Doplňěk technické zprávy v rámci revize DPS č.K1-1, K2-2 dle Smlouvy o dílo ze dne 18.2. 2015 řešící:

Tento doplněk technické zprávy řeší pouze výše uvedené skutečnosti a věci na ně navazující. Části stavby touto revizí nedotčené zůstávají v platnosti dle původní DPS z 10/2011 a revize DPS K2-1 z 10/2014.

Název akce:	Oprava a rekonstrukce areálu klášterů Český Krumlov – část areál bývalého kláštera řádu sv. Kláry
Místo akce:	Český Krumlov, areál mezi ulicemi Latrán a Pivovarská k.ú. Český Krumlov, 622931 p.č.766/1 – K1, K3 p.č.711/1 – K2 p.č.712 – K4 p.č.766/2 – K5
Stavebník:	Město Český Krumlov náměstí Svornosti 1, 381 01 Český Krumlov IČ: 00245836
Partneři projektu:	Městské divadlo Český Krumlov IČ: 65006267 Horní ul. 2, 381 01 Český Krumlov Kontaktní osoba/ředitel: Jan Vozábal Tel.: 602 331 162 E-mail: jan.vozabal@divadlock.cz Manažer projektu: Ing. Kateřina Slavíková Tel.: 602 308 852 E-mail: katerina.slavikova@divadlock.cz
Generální projektant:	<u>Sdružení pro zpracování projektové dokumentace akce opravy a rekonstrukce areálu klášterů Český Krumlov – část areál bývalého kláštera řádu sv. Kláry</u> <i>Masák & Partner s.r.o.:</i> Ing. arch. Jakub Masák autorizovaný architekt

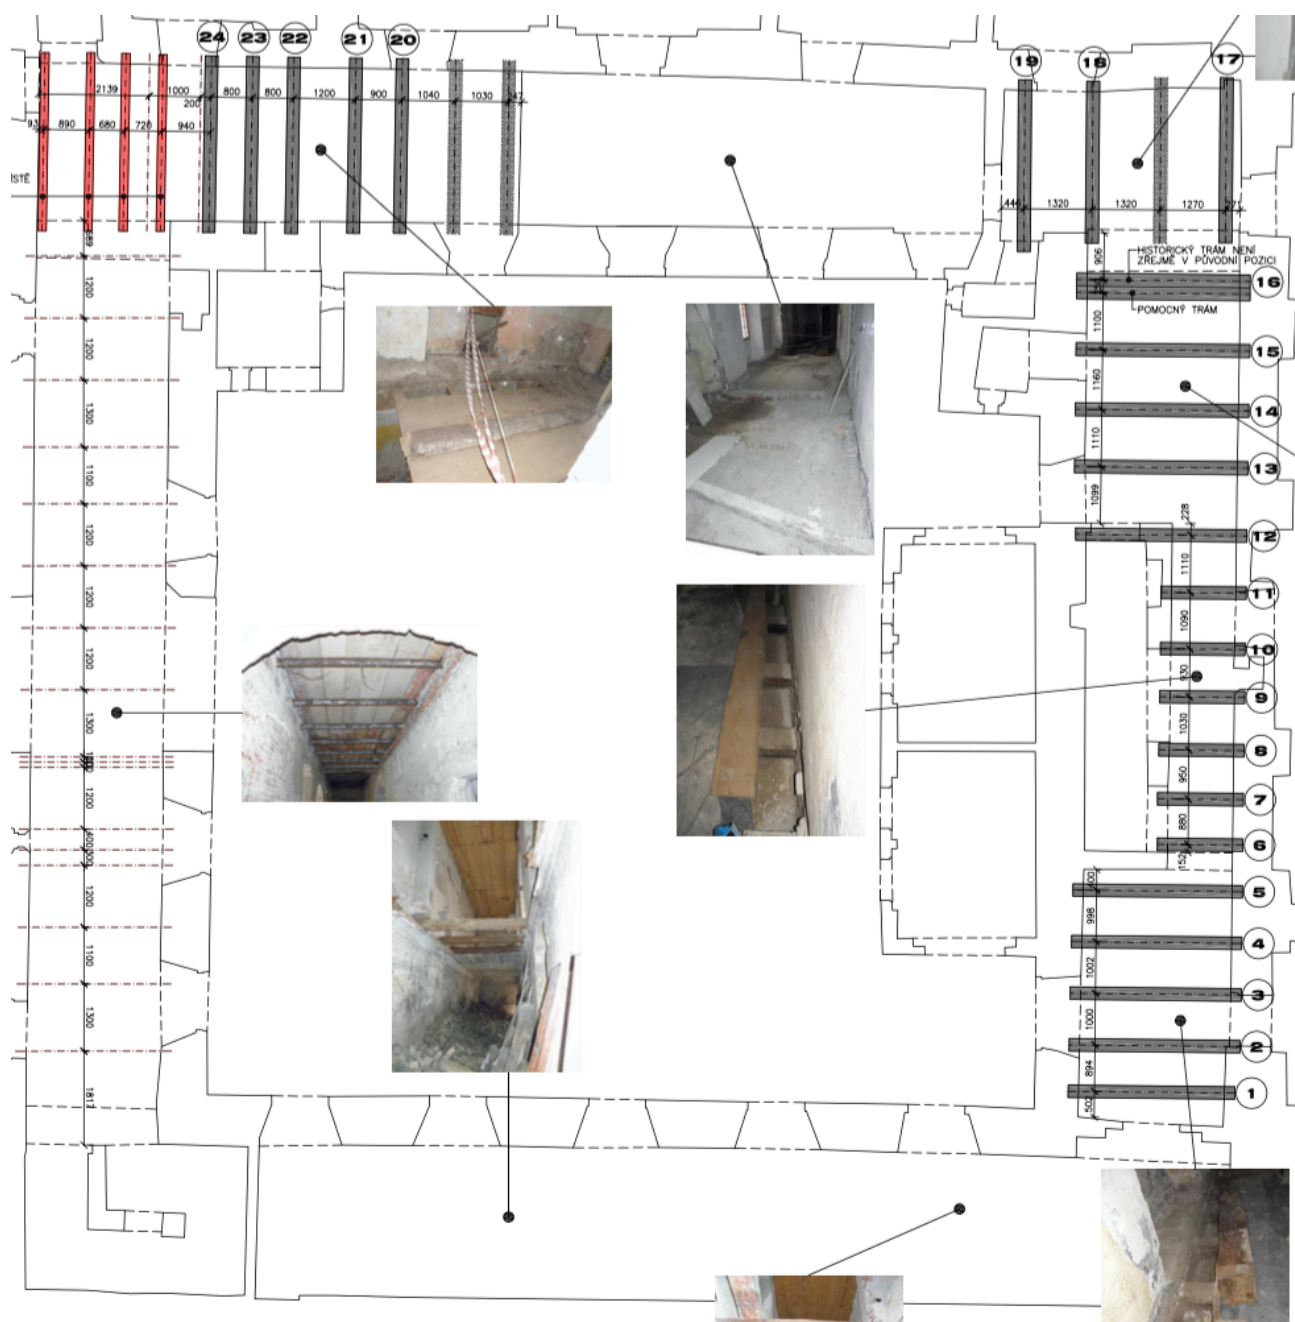
V rámci stavby a návaznosti na objevené gotické sklepy (viz.níže) je navržena úprava výšek nových podlah v části 1.NP (v závorce poznámka s popisem změny):

Výška podlahy v DPS 10/2011	Nově navržená výška
K1-1-014 0,000	+0,150 (z důvodu zastropení
sklepů, v části chodby nově navržená rampa 4,2% od vstupních dveří)	
K1-1-015 +0,250	+0,150
K1-1-016 +0,250 (prkenná)	+0,150 (cihelná dlažba)
K1-1-017a +0,250	+0,150
K1-1-017b +0,250	+0,150
K1-1-018 +0,250	+0,150
K1-1-020 +0,250 (prkenná)	+0,150 (cihelná dlažba)
	+0,300 (cihelná dlažba – schod
	z důvodu klenebního pásu
	v podlaze)
K1-1-021 +0,250	+0,150
K1-1-022 +0,250	+0,150
K1-1-025 +0,020 (prkenná)	+0,200 (z důvodu zastropení
sklepů, cihelná dlažba)

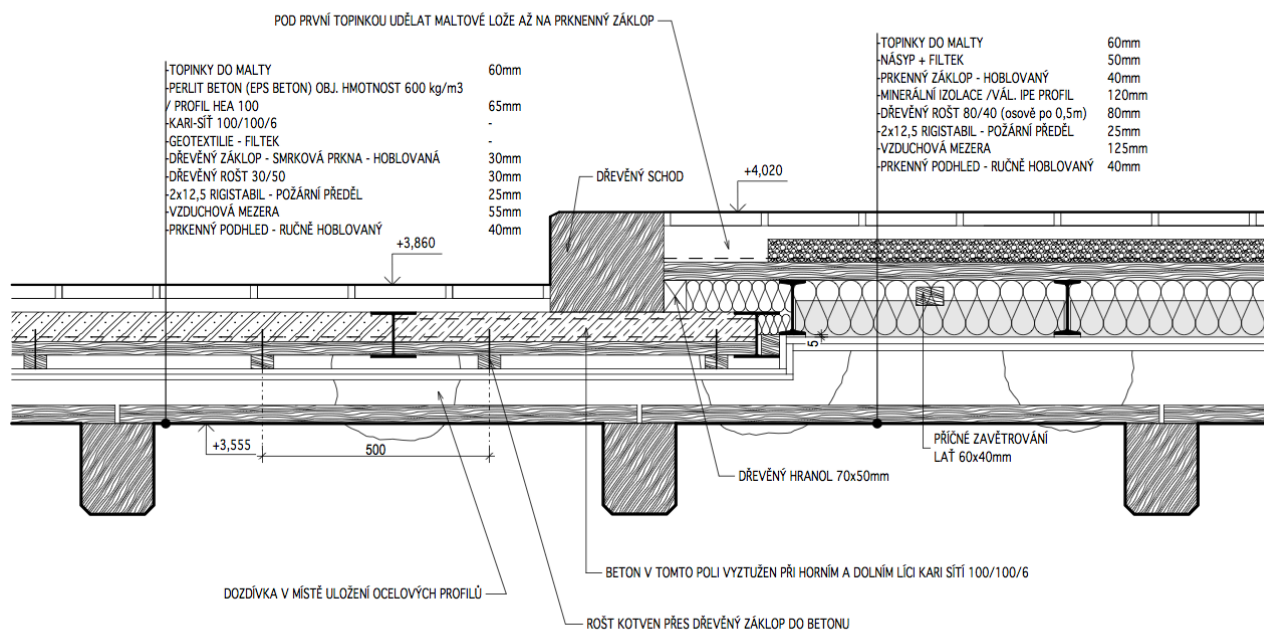
Gotické trámy nejsou na navrhovaný provoz unosné. Z tohoto důvodu je nutné nad nim realizovat novou stropní konstrukci, která bude zároveň požárním předělem mezi požárními úseky. Stropní konstrukce je navržena z ocelových I profilů. V místě stropních trámů č.20 – 24 je navržena snížená skladba:

Snížená skladba je z důvodů návazností výškových úrovních podlah 2.NP, schodiště a bezbariérového přístupu z výtahu do mj. sloupového sálu. Zároveň je nutné v této části z technologických důvodů tyto trámy osadit o cca 50 mm níže z důvodu realizace požárního předělu, který musí být ze spodní strany řádně přestěrkován.

Řešení v místě schodišťové stěny:

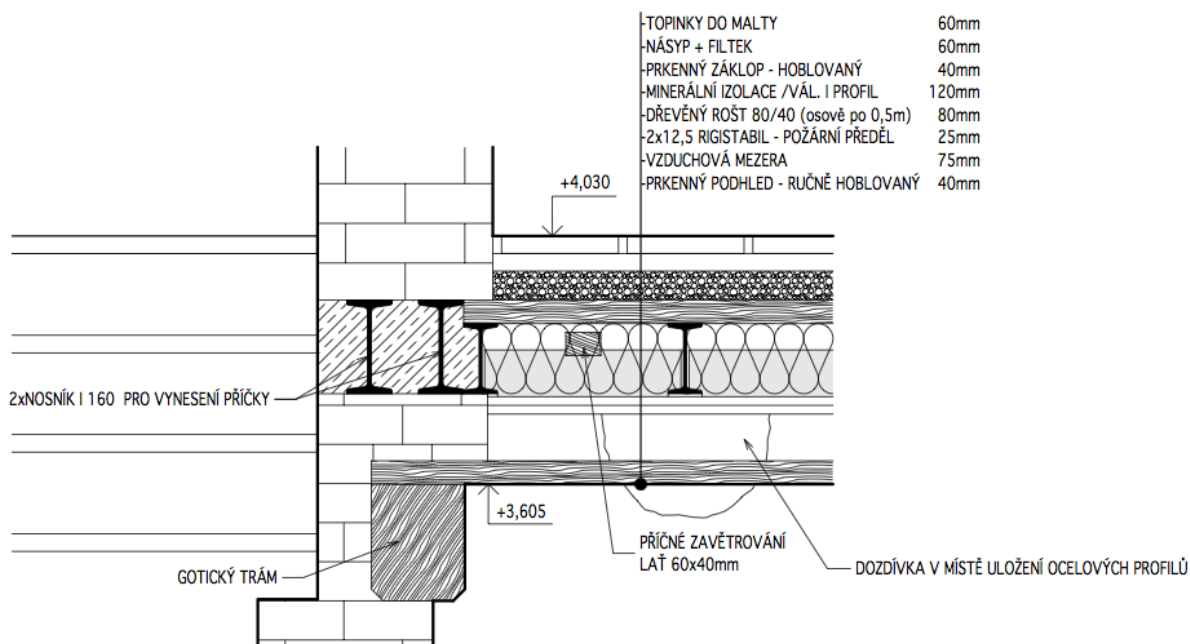
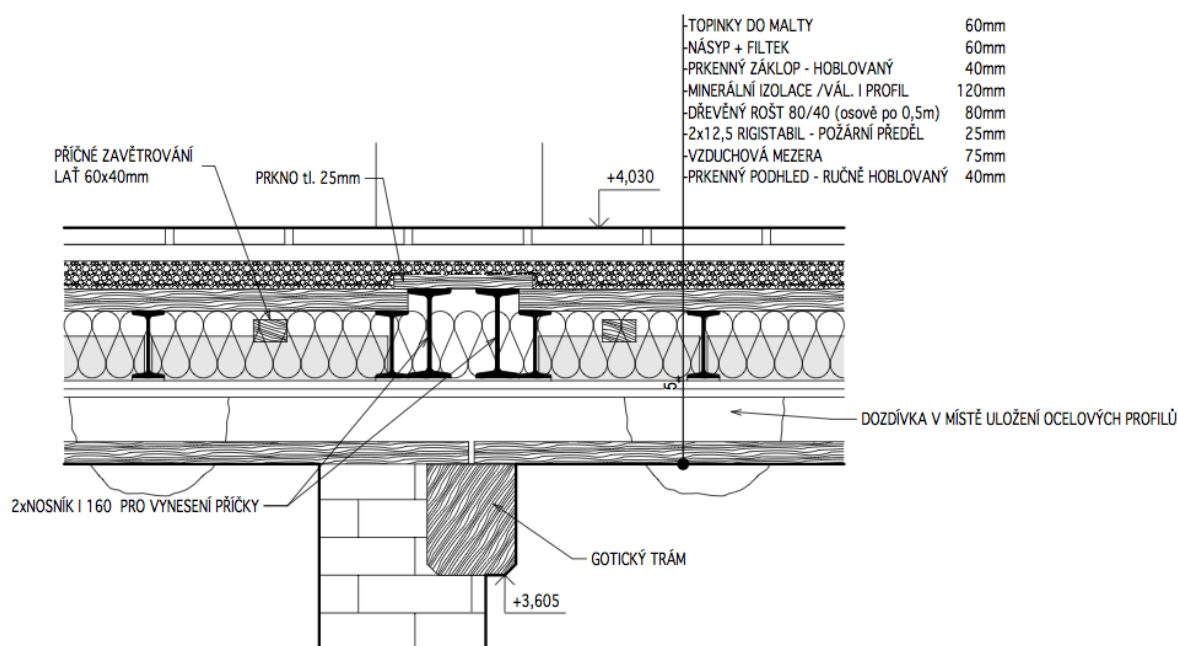
Detail vyvšení trámů č.17 – 19 z důvodu špatné únosnosti i po restaurování a vložení protéz:

Vkládaný prkenný podhled (záklop) z ručně hoblovaných prken je na trámy pokládán po cca 1m kusech (dle rozteče trámů), prkno o délce 4 m bude rozřezáno a instalováno na trámy v řadě za sebou tak, aby průběžně pohledově navazovalo, záklop je položen volně z důvodu ventilace, dilatace a revidovatelnosti dutiny a požárního předělu nad gotickými trámy, prkna mají dle analogie původního záklopu zkosené hrany pod úhlem 45°. V projektu je navržen záklop ze 100% z nového masivního dřeva o šířce 300 – 400 mm, původní záklop se zachoval z cca 15% plochy, po jeho ořezání napadených částí dřevokaznou houbou a chemické sanaci bude na stavbě rozhodnuto o jeho příp.využití např.v místnosti K1-1-038.

Replika biedermaierových kachlových kamen K1-2-007 (nahrazují v DPS navržený typový výrobek „empírových“ kamen) – X49:

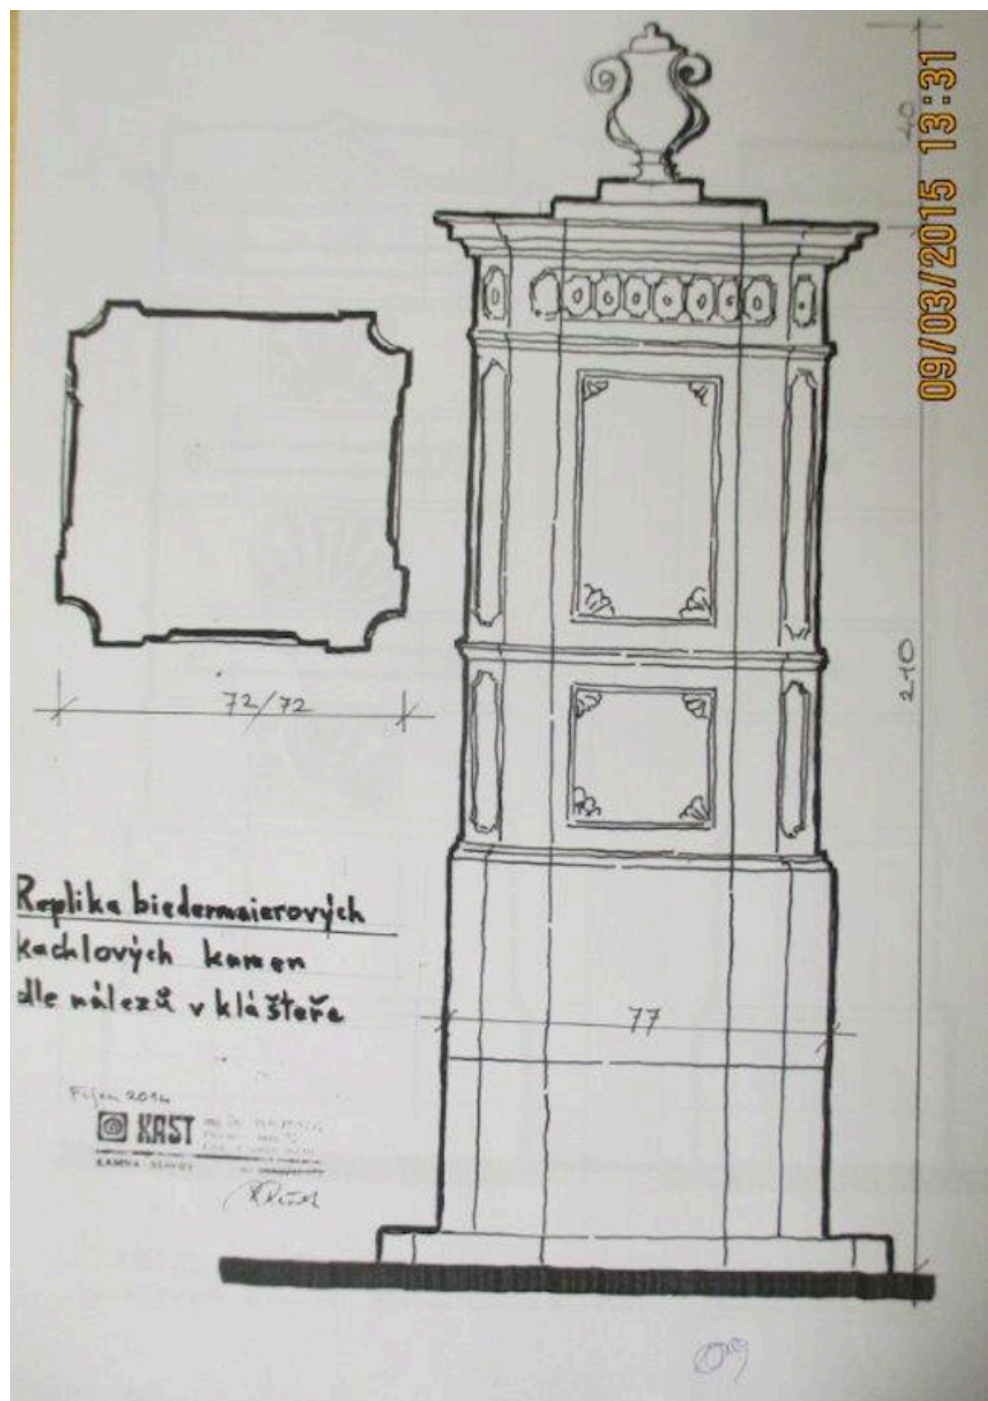
23. nové rozmístění a návrh kachlových kamen ve 2.NP K1

Do velkého sálu se středovým pilířem K1-2-006 jsou navržena velká kamna barokní, zelená, kde byla dochována největší sbírka původních střepů z kachlů. Tato kamna jsou zajímavá svojí zvláštností, kde je použito zakřivení velké plochy nástavce pouze

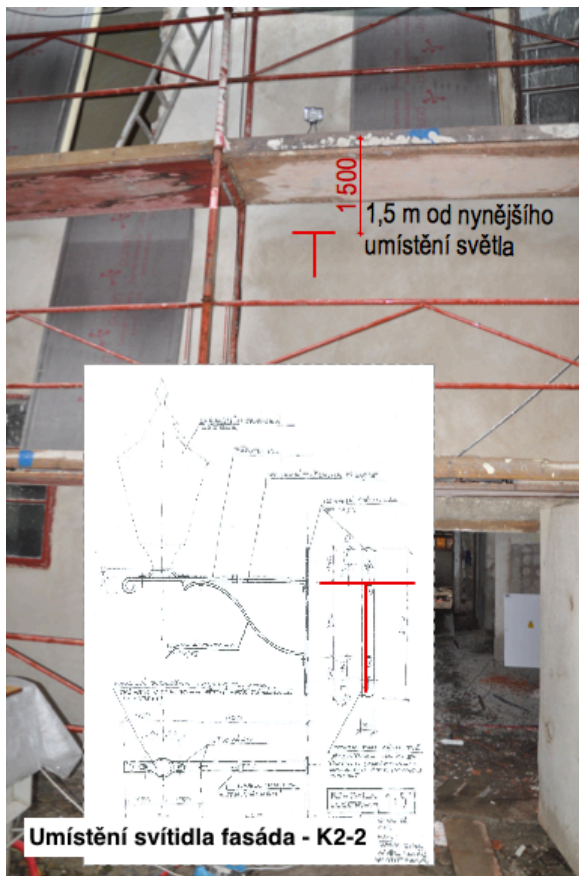
29. doplnění kované mříže do parteru mezi objekty K3 a K1 (Z117)

Na základě požadavku zadavatele je z důvodu zamezení přístupu do úzké uličky (K1-K3) mimo provozní dobu objektu navržena historizující (kovaná, oblouková, provlíkaná) mříž Z117.
